710 - INSP
ISO/IEC 17020
Origineel verslag

Verkoop [Afd 8.4.2]

Verslagnummer:
41/25022026/56434/65227/1

Inspectie adres: Bredestraat 180, 3293 Diest
(België)

Elektrisch bord

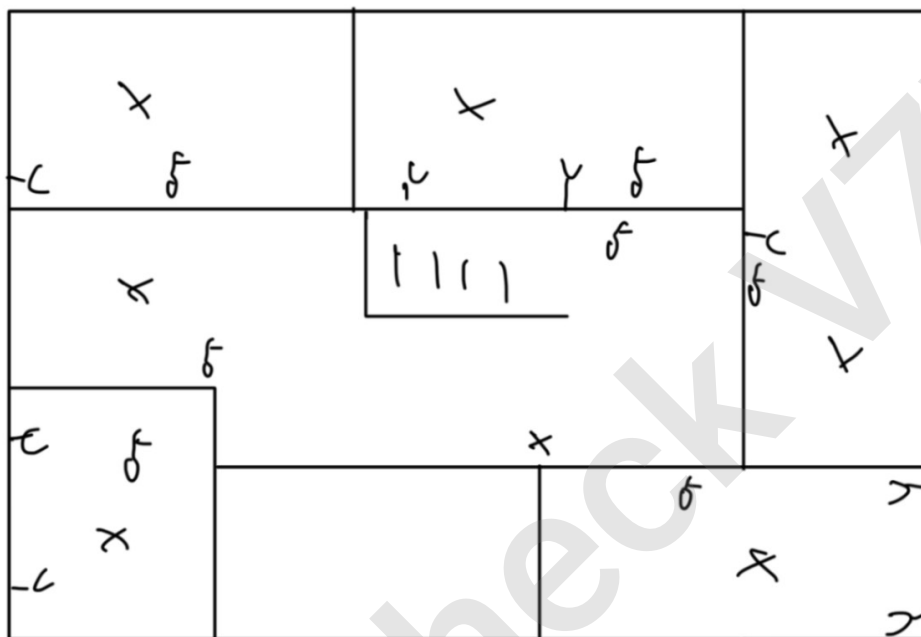
- De aarding is niet conform. - oAfd 4.2.3.2; oAfd 4.2.4.3; Afd 5.4.2
- De aarding van de stopcontacten zijn niet aangesloten op de aardingsgeleider. - oAfd 5.3.5.2.b

- Het verdeelbord is onvoldoende gemarkeerd. Individuele markering, voedingsspanning en/of gevarendriehoek ontbreken. - oAfd 3.1.3.3; Afd 9.4.1
- Het eendraadschema en situatieplan zijn niet aanwezig. - oAfd 3.1.2.1

- De beschermingsgraad van de ruimte moet ten minste IPXX-D zijn voor ruimtes publiek toegankelijk en IPXX-B voor gewone ruimtes. - oAfd 4.2.2.3
- De installatie is niet aangevuld met een differentieelstroombeschermingsinrichting met hoge of zeer hoge gevoeligheid. - oAfd 4.2.4.3

- Een differentieelstroombeschermingsinrichting van hoge of zeer hoge gevoeligheid beschermt niet zoals het zou moeten de circuits waar water aanwezig is. (factor van externe invloeden AD2 of meer); - oAfd 4.2.4.3.b ; oAfd 5.3.5.3

- De kring(en) die stopcontacten bevatten zonder aarding zijn niet beschermd door een differentieelstroombeschermingsinrichting met een hoge of zeer hoge gevoeligheid. - oAfd 8.2.1

- De houders van de penautomaten zijn niet uitgerust met een kaliberstuk. - oAfd 5.3.5.5.a
- Geleiders van het type VOB zijn niet in een buis geplaatst en/of zoals het zou moeten. - oAfd 5.2.9.3

- Aansluitingen voor samenvoegingen, verbindingen of aftakkingen van kabels werden niet uitgevoerd in overeenstemming met de regels van de kunst in dozen, borden, aansluitklemmen van schakelaars, stopcontacten of in de ruimtes van hanglichtarmaturen. De inbouwdozen van schakelaars en stopcontacten moeten voldoende groot zijn om gemakkelijk verbindingen hierin te kunnen maken. - oAfd 5.1.1.2; Afd 1.4.1; Afd 1.4.2; Afd 5.2.6

- Het gebruik van kabels van het type VTMB, VTLB en/of VTLmB is verboden in de vaste installatie. - Hfdstk 2.7; Afd 5.2.7; Afd 5.2.9
- Een of meerdere stopcontacten zijn niet van kinderbeveiliging voorzien. - oAfd 4.2.2.3.b; Afd 8.2.1; Afd 8.2.2

- De aftakdozen zijn niet gesloten. Beveiliging tegen rechtstreekse aanraking niet verzekerd. - oAfd 4.2.2.3
- De sectie van de geleiders is niet aangepast aan de grote van de automaten en zekeringen. - oAfd 4.4.1.5
